Info prodotto 1805

PLANET 72 HI PLUS

NUOVO TAPPO ACP 72379M

Vecchio codice:
ACP 72379

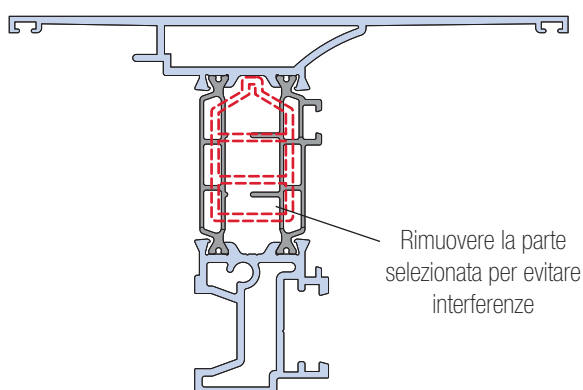
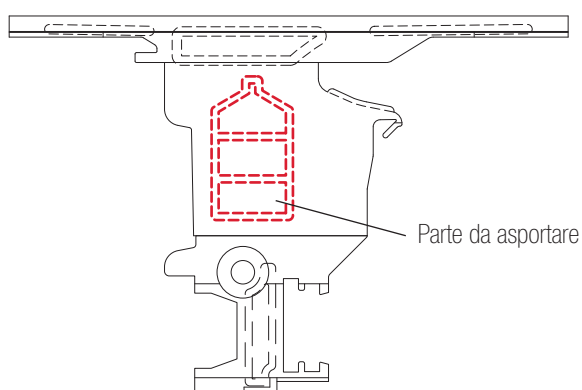
Sulla nuova serie **Planet 72HI Plus** il tappo riportato centrale sarà l'articolo **ACP 72379M**. In attesa che sia pronto, qualora un cliente avesse ancora disponibili i vecchi tappi ACP 72379, può comunque utilizzarli asportando la parte indicata in figura.
